ACTA No. 09

Brindar asistencia técnica al Municipio de Samaniego – Nariño, para realizar seguimiento a los documentos del componente hidráulico del proyecto 1-2023-9 OPTIMIZACIÓN DEL SISTEMA DE ACUEDUCTO DEL MUNICIPIO DE SAMANIEGO EN EL DEPARTAMENTO DE NARIÑO.

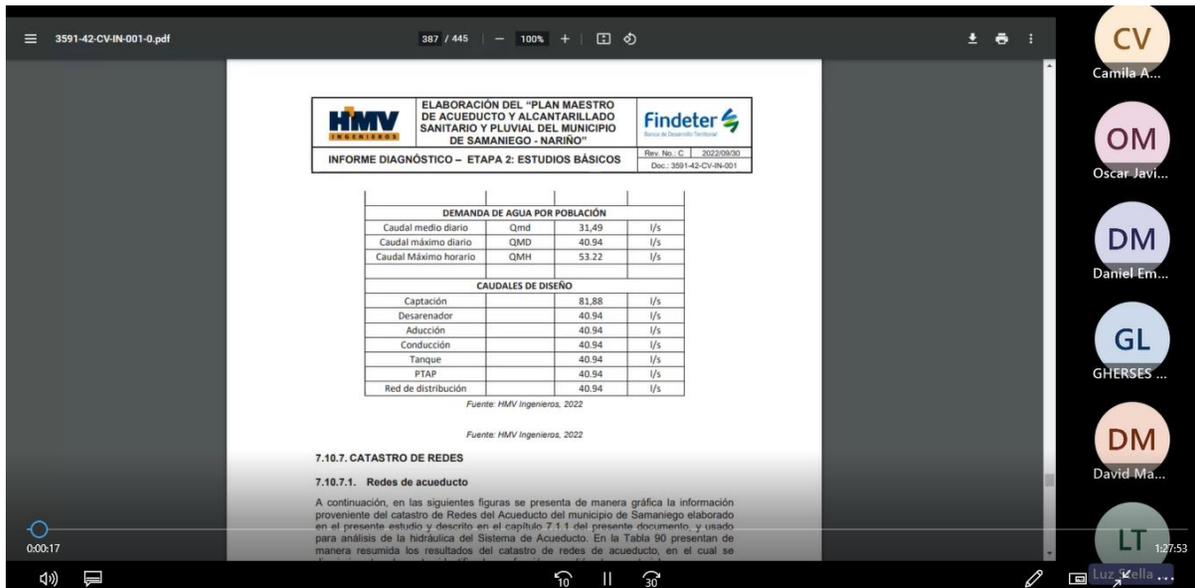
En desarrollo de la reunión se trató información relacionada con el componente hidráulico del proyecto, dado que se encontró en las modelaciones del chequeo hidráulico de las redes de distribución entregadas por la consultoría, con caudales que al parecer no eran acordes con la memoria de diseño hidráulico.

En desarrollo de la reunión se realizaron algunas verificaciones de los modelos hidráulicos del sistema de acueducto en el aplicativo EPANET para verificar los caudales de diseño para los diferentes tramos.

Al respecto se hicieron las aclaraciones correspondientes por parte de la consultoría y la interventoría, con lo cual, se indicó que para las modelaciones de las redes de distribución se utilizaron los patrones de las curvas de consumo asumidas de poblaciones similares.
